Mission régionale d'autorité environnementale
Grand Est

**Avis délibéré sur le projet d'exploitation
du parc éolien de Nuisement et Cheniers
à Nuisement-sur-Coole et Cheniers (51) porté par
la Société Parc Éolien de Nuisement et Cheniers S.A.S.**

n°MRAe 2022APGE111

Projets de « Soudron » et « Nuisement et Cheniers » entre 2 pôles éoliens construits

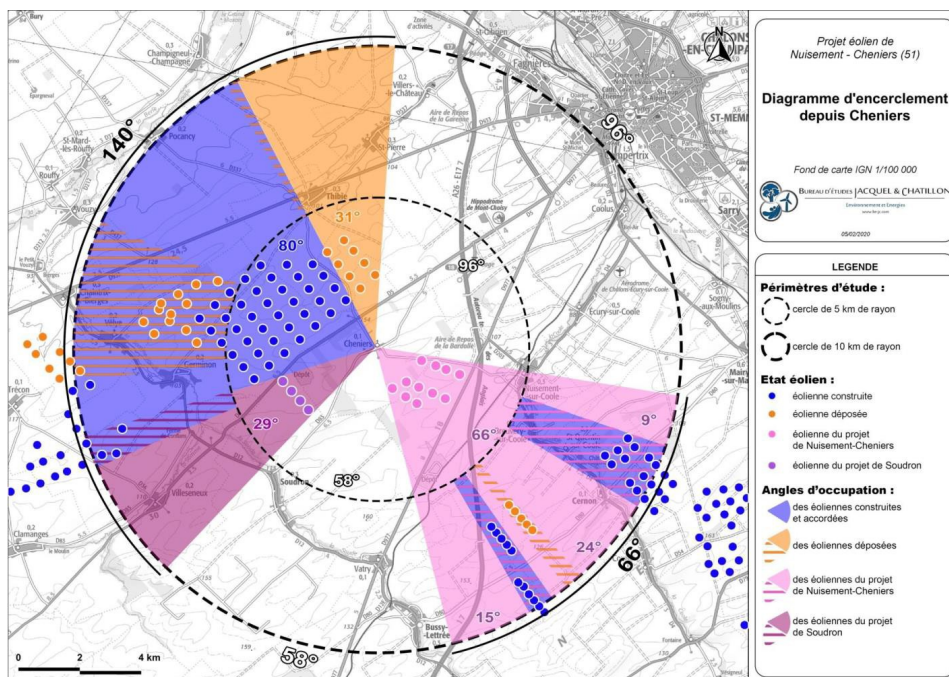
Au regard de la carte actuelle des projets de « Soudron » et « Nuisement et Cheniers » entre 2 pôles éoliens construits, l'Ae alerte sur une altération significative du paysage en cas d'un « comblement » de l'angle entre les parcs de Soudron, de Germinion ainsi que que Nuisements. L'Ae a d'ailleurs recommandé de rechercher une autre implantation pour le parc de Soudron qui est celui qui entame le plus les secteurs de visibilité dégagée actuels.
